Project	: 21084 - "De Loper" Charlotte de Bourbonlaan 72 te Vlaardingen
Referentie	: 001/mem21084/VS
Omschrijving	: Beoordeling spuiventilatievoorziening in brandscheiding
Behandeld door	: VS
Bestemd voor	: Glashandel J. Snel BV   de heer K. de Groot
Datum	: 07-05-2021

### 1. INLEIDING/ SITUATIE

Figuur 1: plattegrond nieuwe situatie

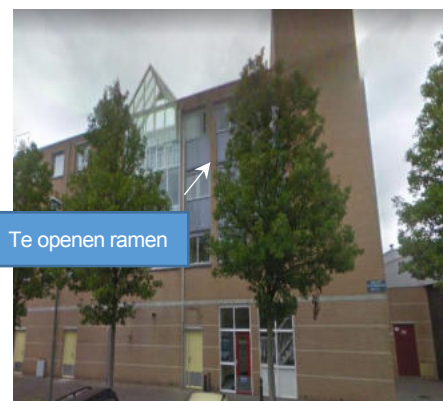
Het appartementengebouw dateert uit 1990. De onderhavige woningen bevinden zich ter plaatse van de hoek van het gebouw op stramien 14/16 - B/H, zie figuur 1, 2 en bijlage 1.

Geconcludeerd kan worden dat het vervangen van de draai(klep)ramen in de brandscheiding naar de gemeenschappelijke verkeersruimte (extra beschermde vluchtroute) door vaste ramen met brandwerende roosters noodzakelijk is uit het oogpunt van brandveiligheid conform de Bouwbesluitvoorschriften.

Het vervangen van de draairamen in de brandscheiding naar de gemeenschappelijke verkeersruimte door vaste ramen met brandwerende roosters is noodzakelijk uit het oogpunt van brandveiligheid conform de voorschriften Bouwbesluit 2012.

Bijlage 1: Bestekstekening

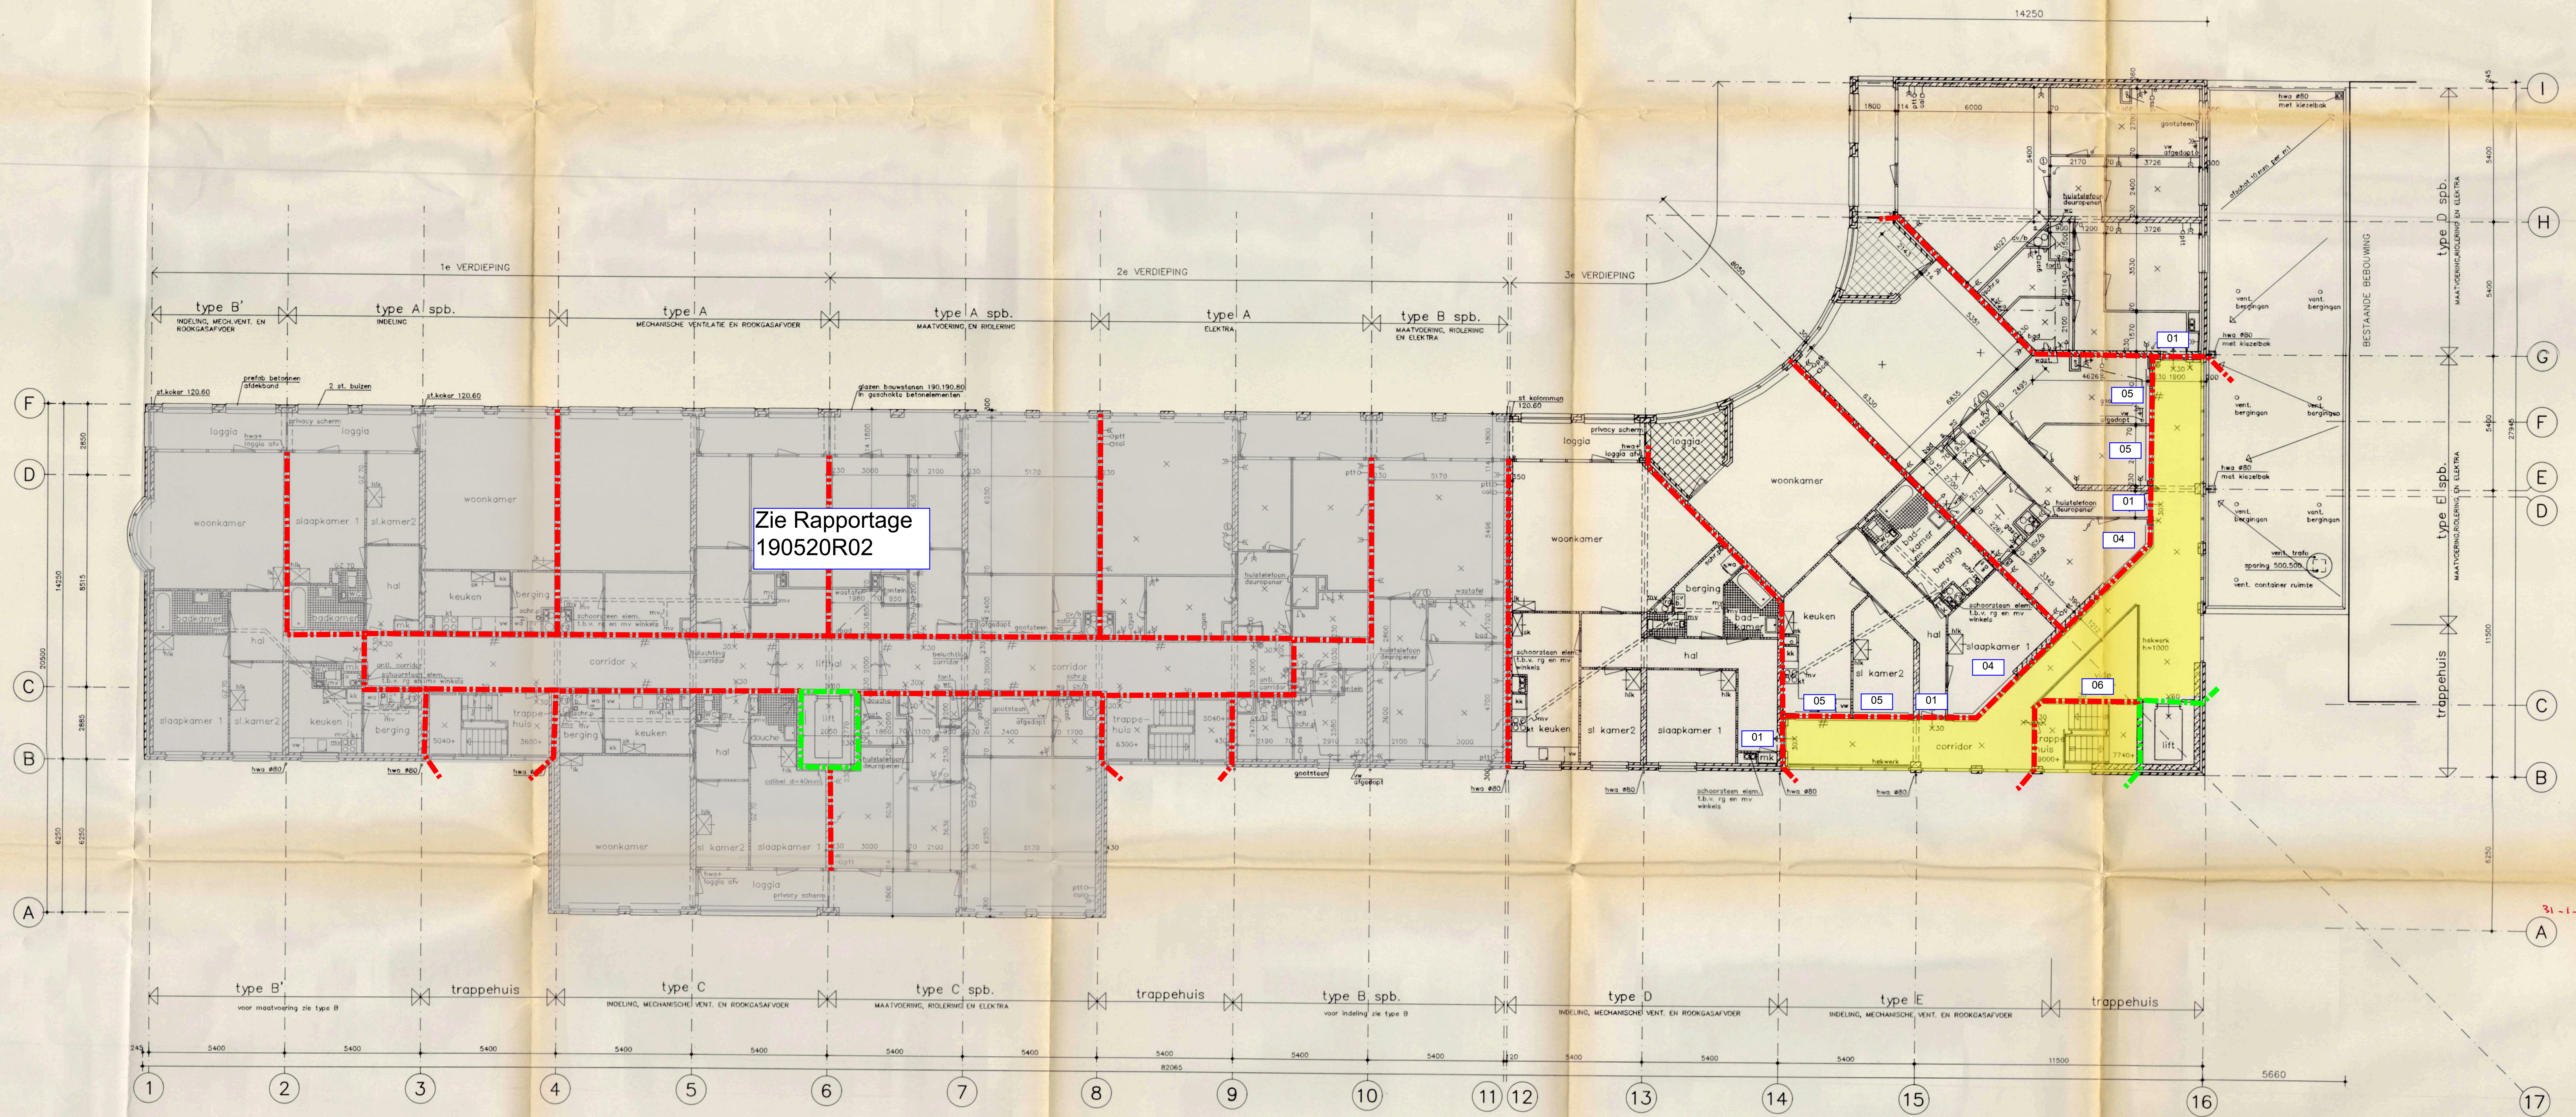
Voor dit onderzoek is als uitgangspunt de gemeenschappelijke verkeersruimte als extra beschermde vluchtroute (EBVR) en een WBDBO 30 tussen woningen en de EBVR gehanteerd conform het rechtens verkregen niveau (bestektekeningen d.d. 10-11-1988), zie bijlage 1.
